REPLACEMENT DU LECTEUR DVD

Cette feuille d'instruction et l'ensemble #405660 s'appliquent au remplacement des lecteurs DVD suivants :

RÉVISION : B CETTE FEUILLE D'INSTRUCTIONS ANNULE LA VERSION PRÉCÉDENTE

PANNEAU ARRIÈRE DU LECTEUR DVD

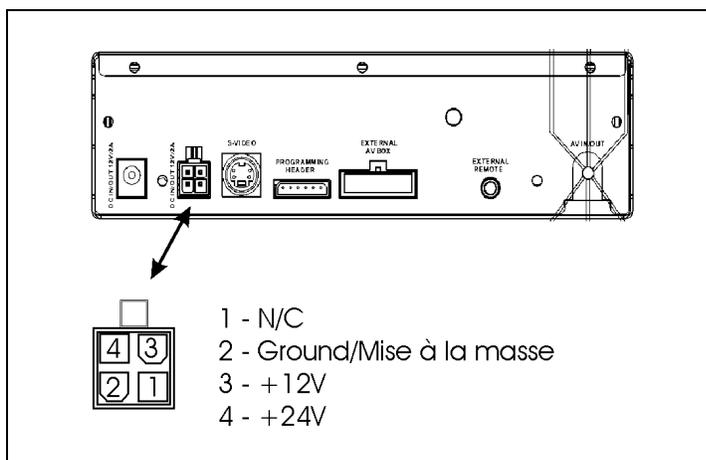
Remarque : S'assurer que l'alimentation « 12-volts Ignition » est reliée à la position 3 et que la mise à la masse est reliée à la position 2 du connecteur du lecteur DVD. Utiliser un multimètre au besoin. Il n'y a pas d'alimentation 24-volts disponible pour le lecteur DVD.

Remarque : Si le câblage d'alimentation comporte 3 fils, aucune modification n'est requise. Le circuit inutile « 12-volts Batterie » sera connecté à la position 1 N/C (non connectée) du lecteur DVD.
